Hazard communication: labelling of small packagings

## Proposed corrections to document ST/SG/AC.10/C.4/2017/2

### Transmitted by the expert from Belgium

This document contains proposals for editorial corrections to the English and French versions of the examples for labelling of sets or kits in document ST/SG/AC.10/C.4/2017/2.

## 7. Example 11, inner kit label drawing

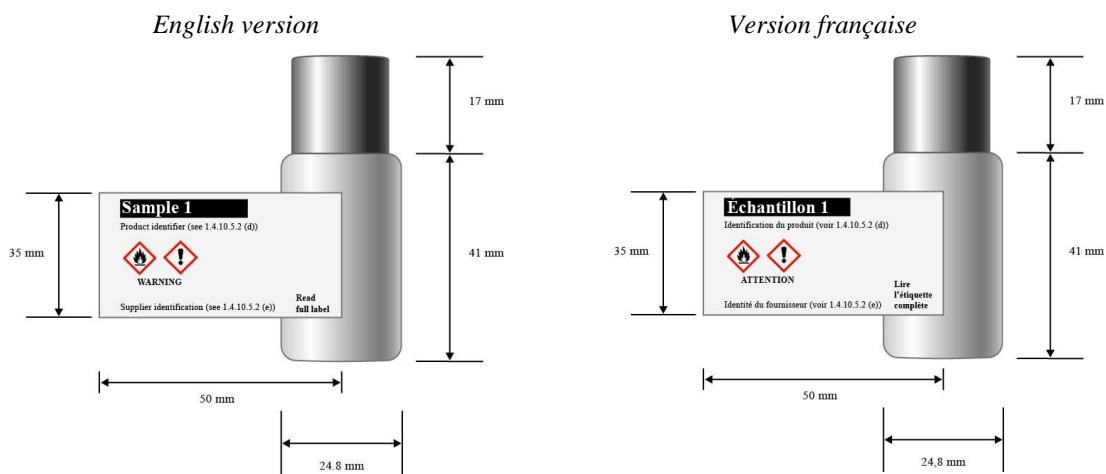
Delete “Signal word (see 1.4.10.5.2(a))”

Replace “Read full labelling information” with “Read full label”

**Justification:** On this label, the signal word “WARNING” is already given. We don't need to repeat “Signal word (see 1.4.10.5.2 (a) just below. Moreover, if the proposal to adopt the wording “Read full label” is accepted, the same sentence should be displayed on the example.

The labels, as amended, would read:
